STAVBA: "Rekonstrukce havarijního stavu přístavby objektu Lidická 50" (ORG 168) ÚSEK: Architektonicko-stavební řešení – Střecha	13																																				
NÁVRH NA OCENĚNÍ ZMĚNY Tesařské konstrukce Latě a kontralatě dle skutečnosti NÁVRH NA OZNÁMENÍ Č.: 13 PŘÍKAZ KE ZMĚNĚ Č.:																																					
KOMU: OI MMB OD: WELLCO Brno s.r.o. DATUM: 30.3.2012 ODESLÁNO: POŠTOU: KURÝR: FAX: OSOBNĚ: 30.3.2012 MAIL																																					
PŘEDMĚT ZMĚNY: Latě a kontralatě dle skutečnosti DOTČENÉ MÍSTO: rohová přístavba dle PD ODKAZ NA VÝKRESY: Projektová dokumentace pro výběr zhotovitele zpracovaná [redacted] ODKAZ NA SOUPIS PRÁCE: viz položkový rozpočet „Změnový list č. 13 – Vícepráce a méněpráce“ ODKAZ NA JINOU ČÁST SMLOUVY:

STAVBA: "Rekonstrukce havarijního stavu přístavby objektu Lidická 50" (ORG 168) ÚSEK: Architektonicko-stavební řešení – Střecha	13
NÁVRH NA OCENĚNÍ ZMĚNY Tesařské konstrukce Latě a kontralatě dle skutečnosti NÁVRH NA OZNÁMENÍ Č.: 13 PŘÍKAZ KE ZMĚNĚ Č.:	
KOMU: OI MMB OD: WELLCO Brno s.r.o. DATUM: 30.5.2022 ODESLÁNO: POŠTOU: KURÝR: FAX: MAIL OSOBNĚ: 30.5.2022	
PŘEDMĚT ZMĚNY: Latě a kontralatě dle skutečnosti DOTČENÉ MÍSTO: rohová příst

PODLAHA 1.PF - STĚŽKA

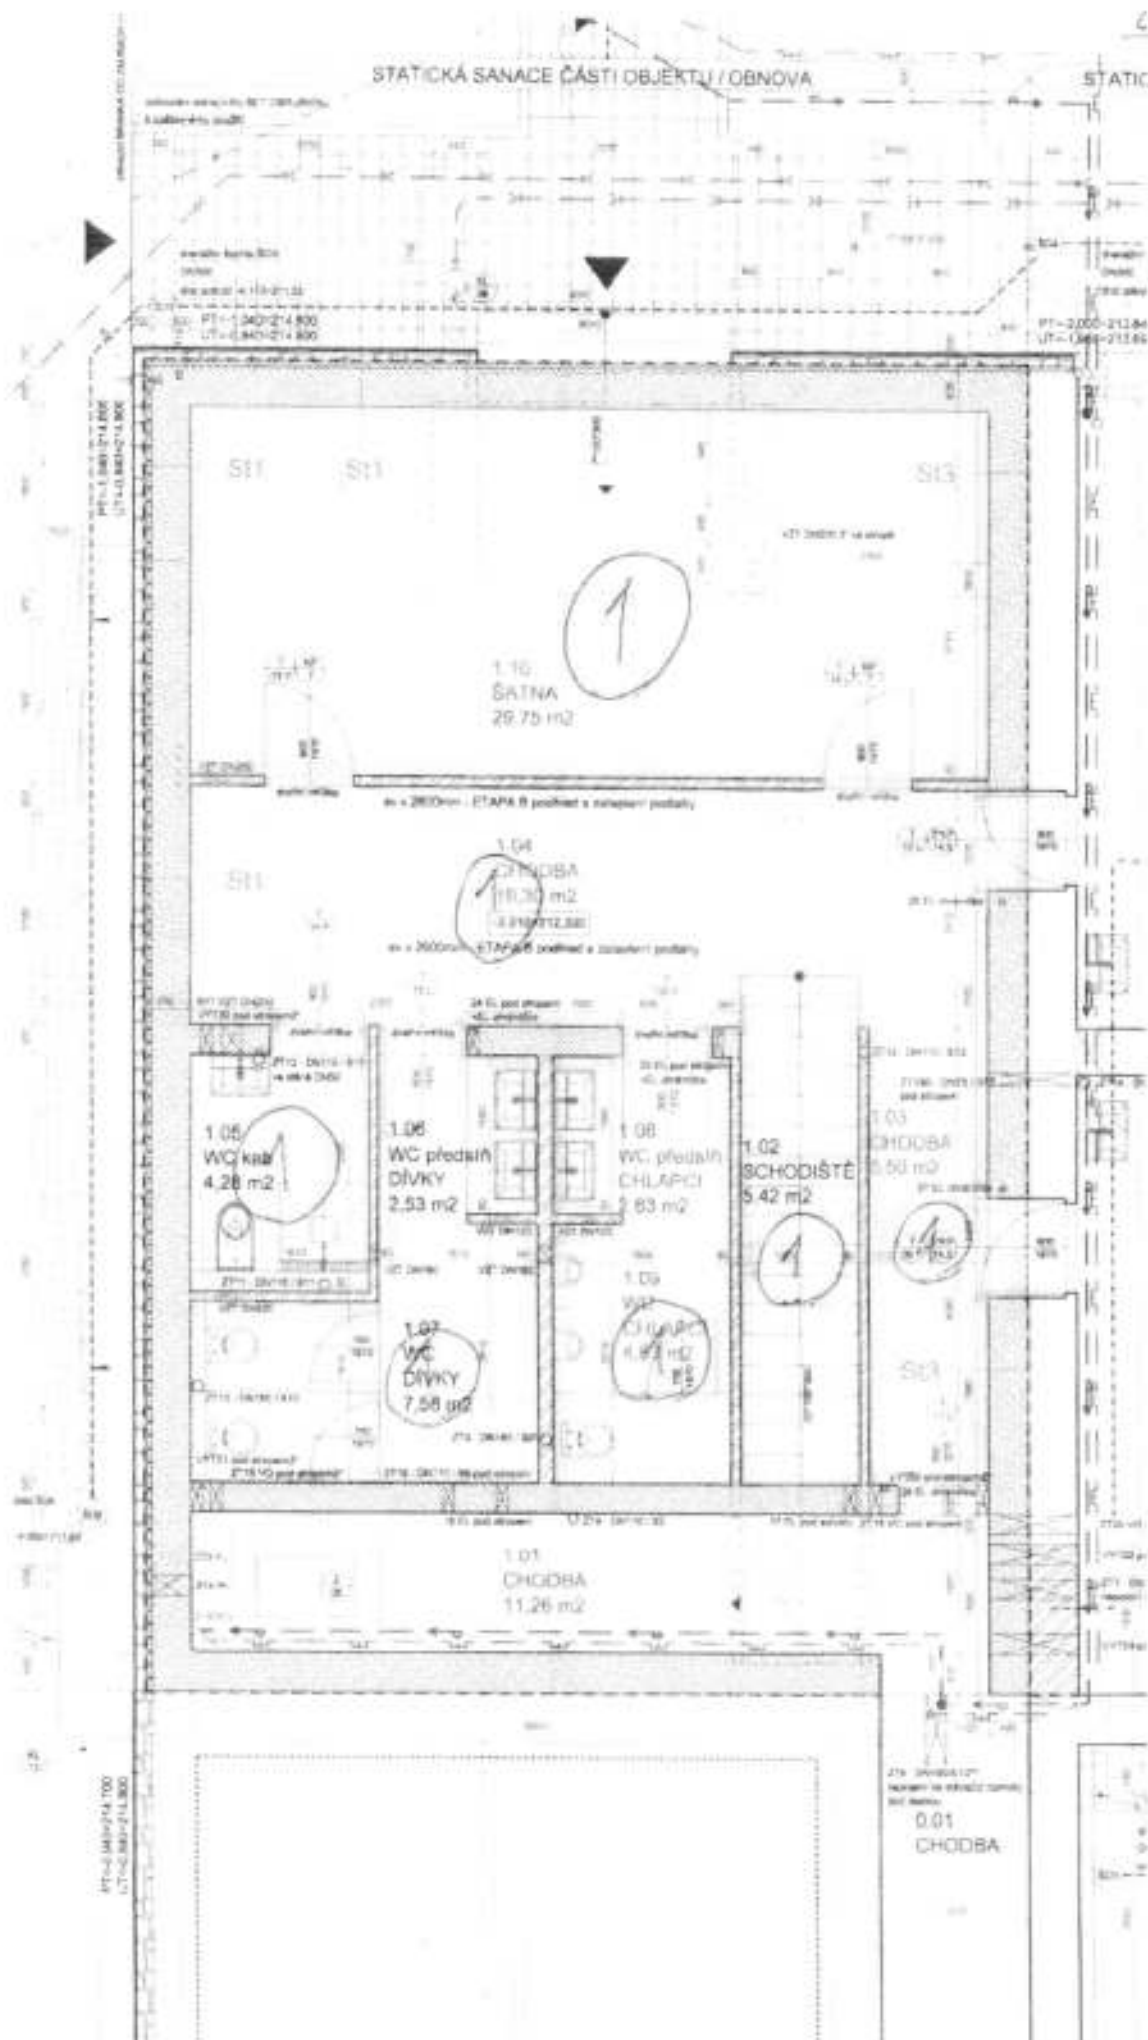
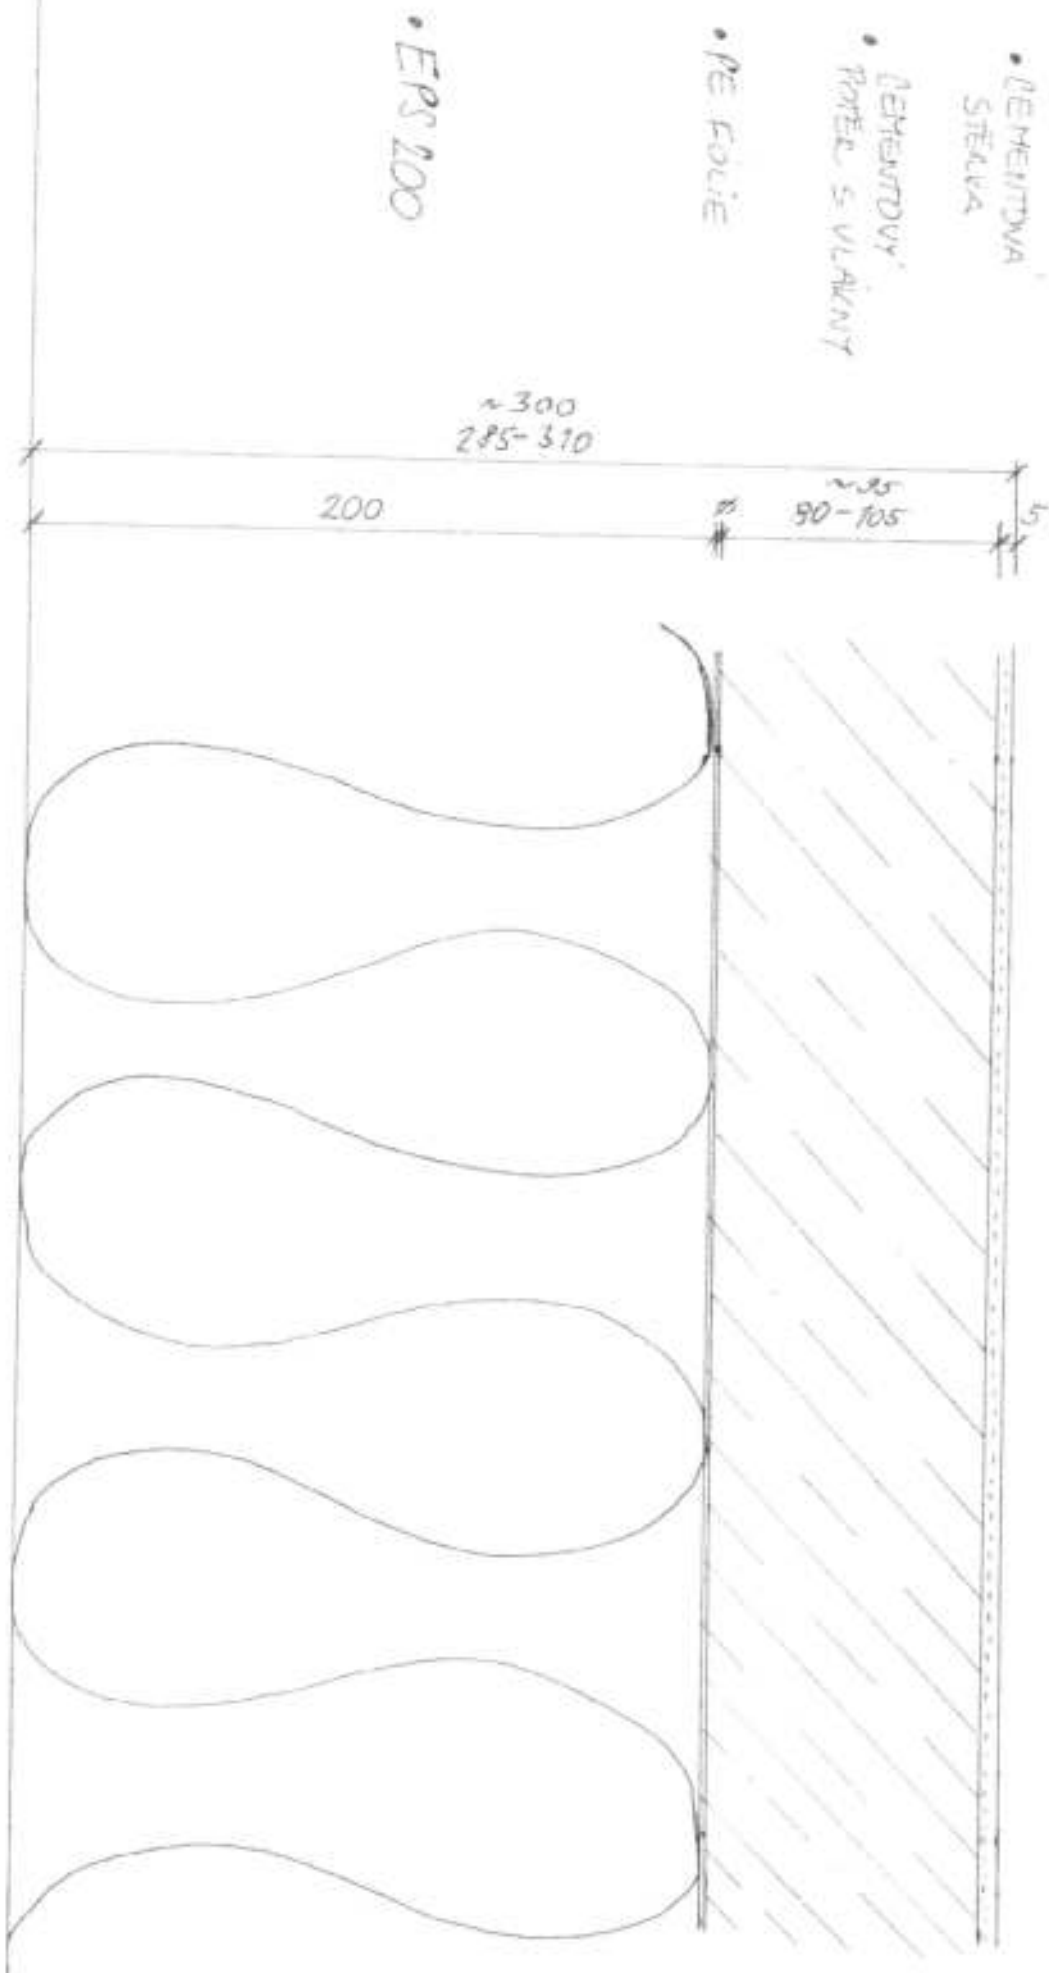
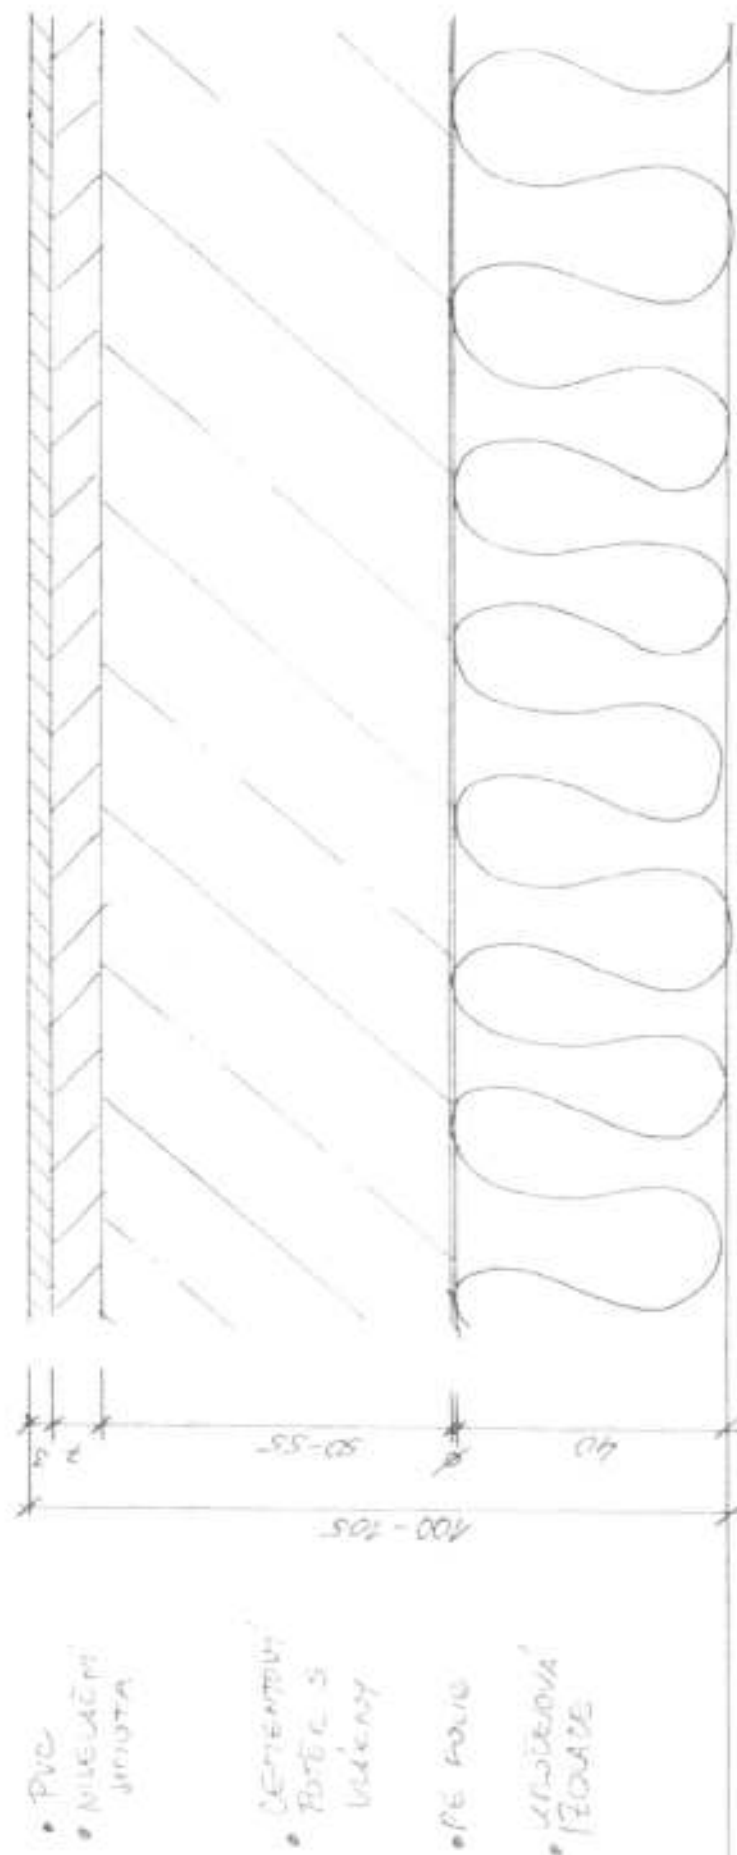
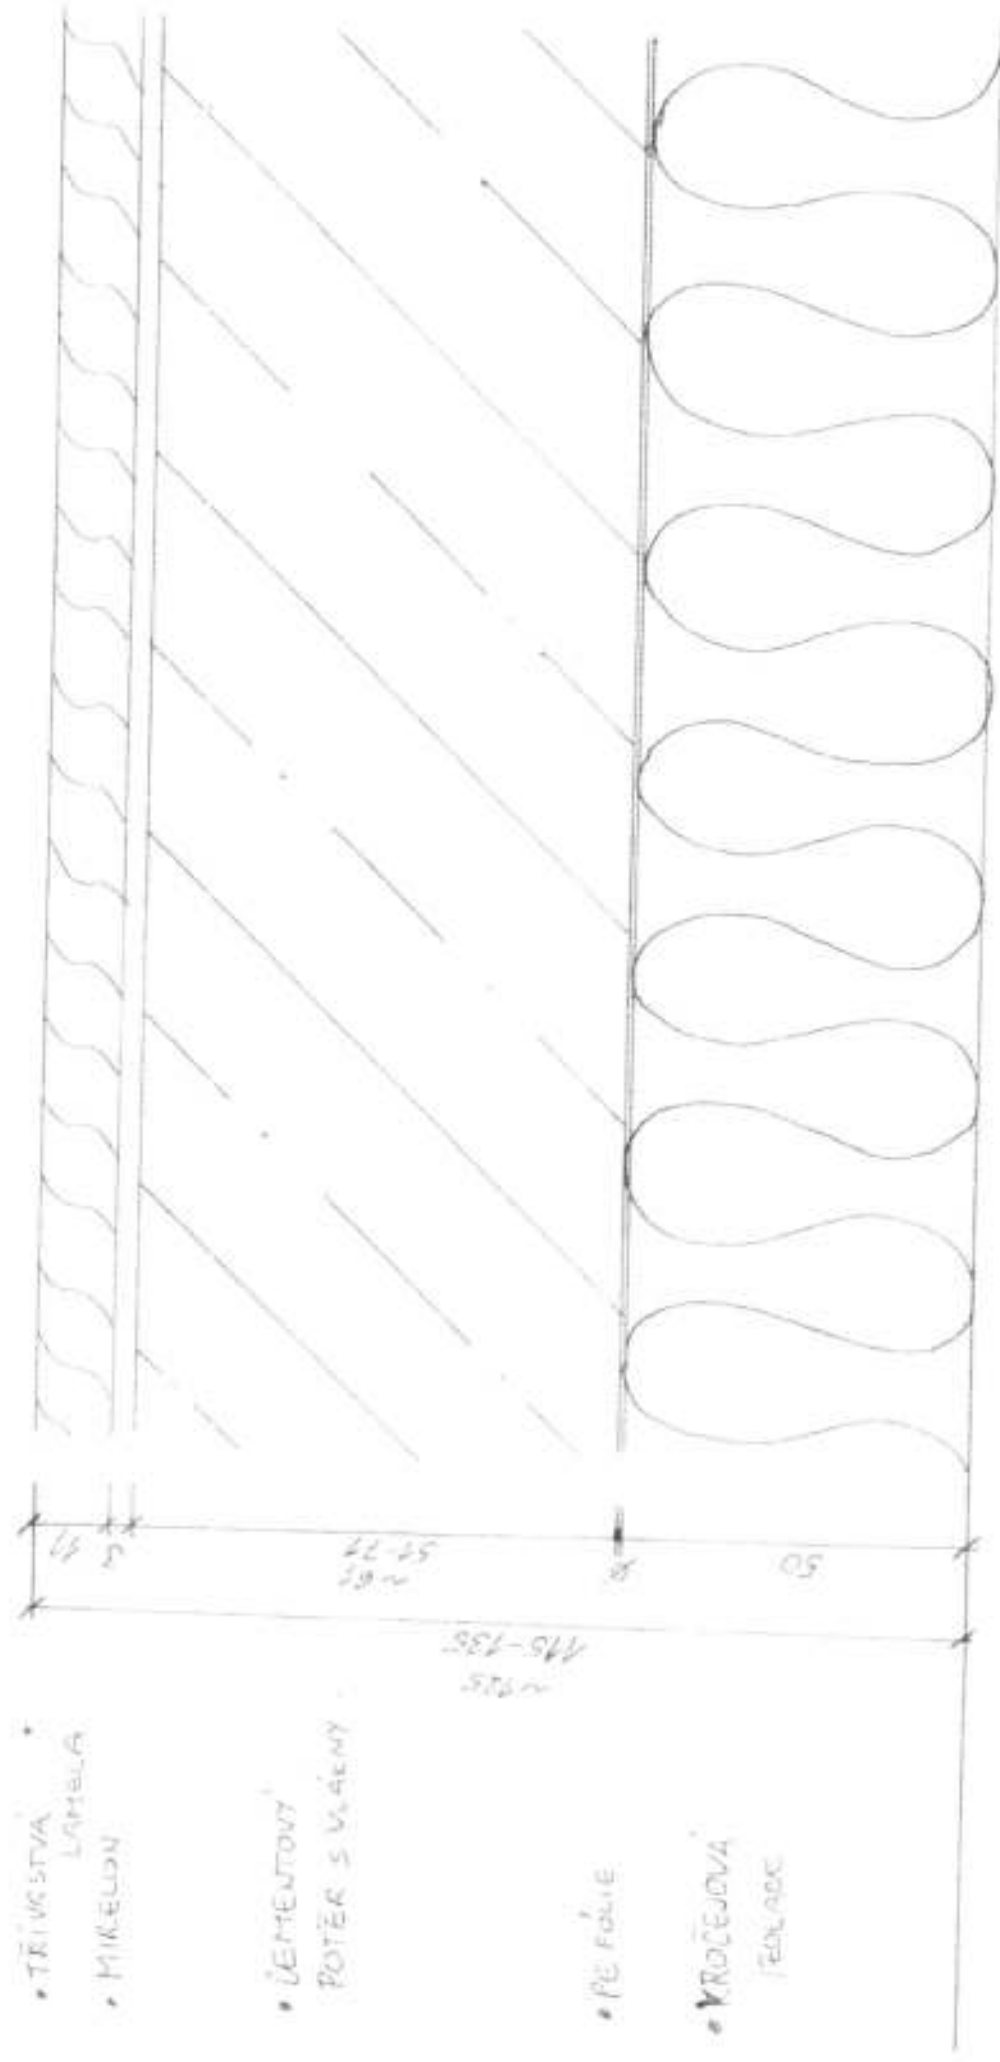
KOMU: OI MMB	OD: WELLCO Brno s.r.o.	DATUM: 20.2.2022											
ODESLÁNO: _____	POŠTOU: _____	KURÝR: _____											
	FAX: _____	OSOBNĚ: 20.2.2022											
	MAIL: _____												
PŘEDMĚT ZMĚNY: Podlahy dle skutečného stavu DOTČENÉ MÍSTO: rohová přístavba, část dvoupodlažní a jednopodlažní přístavby dle PD ODKAZ NA VÝKRESY: Projektová dokumentace pro výběr zhotovitele zpracovaná [redacted] ODKAZ NA SOUPIS PRACÍ: viz položkový rozpočet „Změnový list č. 15 – Vícepráce a méněpráce“ ODKAZ NA JINOU ČÁST SMLOUVY:													
POPIS ZMĚNY: Po odstranění původních skladeb podlah na dvoupodlažní přístavbě a jednopodlažní přístavbě zjištěny nerovnosti podkladních betonů a stropních desek, nutno provést dorovnání podlah tak, aby mohla být provedena nová skladba podlah. Výměra podlah v suterénu upravena (snížena) díky zvětšení tloušťek stěn a podlahy navazující v I.NP na původní skladby upraveny dle skutečných tloušťek původních podlah. Časový dopad oproti původnímu řešení – bez dopadu na termín. POKYN VYDAL: _____ DATUM: 22. 2. 2022 TOTO OZNÁMENÍ NEJDE BEZ POKYNU KE ZMĚNĚ POTVRZUJÍCÍ POKYN K PROVEDENÍ PRACÍ, ALE POUZE JAKO PODKLAD PRO ZPRACOVÁNÍ NÁVRHU OCE PROVÁDĚT PRÁCE, DOKUD NEOBDRŽÍ PŘÍKAZ KE ZMĚNĚ POKRÝVAJÍCÍ [redacted]
